Risposta alle osservazioni ricevute

In riferimento alle osservazioni poste dal Comune di Grumolo delle Abbadesse, allegate alla richiesta di integrazioni della Provincia, si effettuano le seguenti controdeduzioni e chiarimenti.

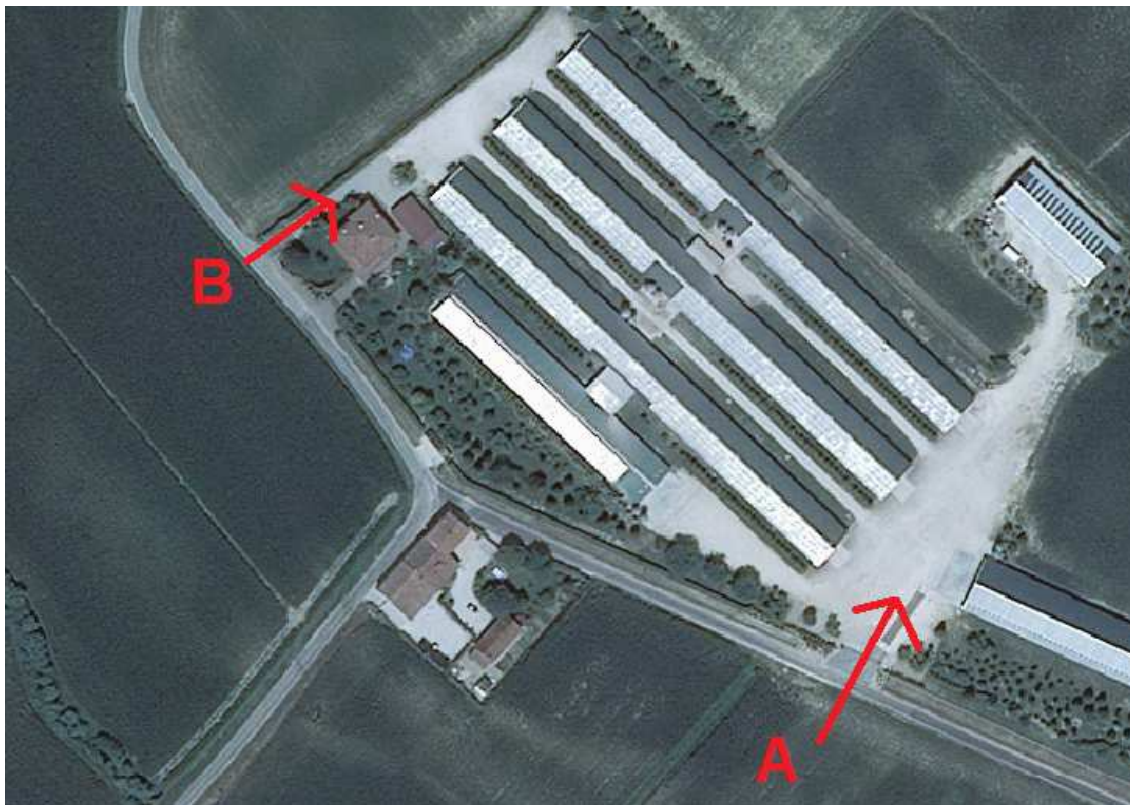
5. L'accesso carraio utilizzato dall'azienda agricola Carli Agostino è quello indicato con la lettera B dell'immagine sottostante, mentre quello di Carli Luciano è quello indicato con la lettera A. I due accessi permettono la netta separazione delle aziende anche ai fini veicolari.
